检查报告

时间2022-04-02

文件名：Gerber制板文件

层数：2

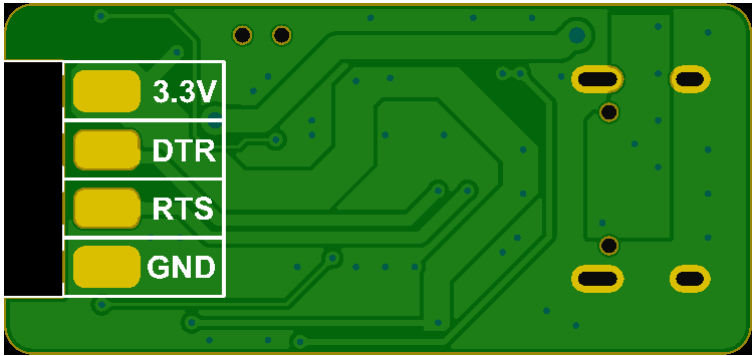
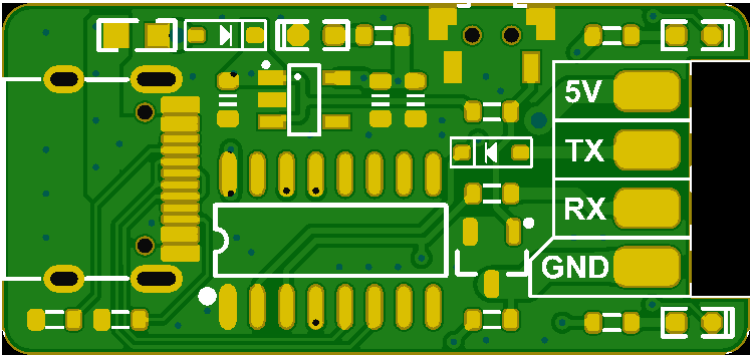
报告项目	类型	分析结果	描述与建议
孔到线	NPTH到铜	0.177673 mm	<div><p>无铜安装孔距离线、焊盘、铜皮过近，存在露铜漏电风险。</p></div> <p>NPTH到铜 的最小间距6.99mil，建议≥12mil</p>
板边距离	铜/PAD/线到板边距离	板边异常	<div><p>外形（板框）用于机械成型，焊盘、铺铜及走线都应避开外形线，避免出现断线或露铜的情况。</p><p>铜、焊盘、导线到板间距≥15mil</p></div> <p>业内绝大多数工厂的锣边极限为8mil，小于该极限值，有露铜甚至断线的隐患；您的“导线/焊盘/覆铜到板边”最小间距为7.42mil，建议≥10mil；如是V割边，建议≥15mil，具体极限值与板厚、V刀角度有关，规则请查看“DFM文档”</p>
板边距离	SMD到板边距离	板边异常	<div><p>SMD焊盘与板边距离过近，PCB成型时焊盘有损坏的风险，影响元件焊接的可靠性。</p><p>外形边线</p></div> <p>您的“SMD焊盘到板边”最小间距为3.42mil，间距小于15.75mil，会影响焊盘的完整度，可能会导致焊锡不良，建议间距≥15.75mil</p>
孔上焊盘	过孔上焊盘	有	<div><p>SMD焊盘上钻孔导致其表面凹陷不平整，SMT回流焊时，锡膏融入孔内造成焊盘表面锡不足，出现虚焊。</p><p>R1</p></div> <p>您的“设计”存在“孔在SMD焊盘上”，会影响焊盘的平整度，可能会导致焊锡不良。</p>

阻焊开窗	阻焊异常	阻焊异常	<div><div>阻焊开窗是指板子需裸露焊接的部分。如焊盘未开窗将会被阻焊油盖住无法焊接。</div><div></div></div> <div>您的设计可能存在“焊盘阻焊漏开窗”，建议排查文件设计及元件封装；如属特殊工艺要求，建议下单时备注提醒板厂</div>
------	------	------	--
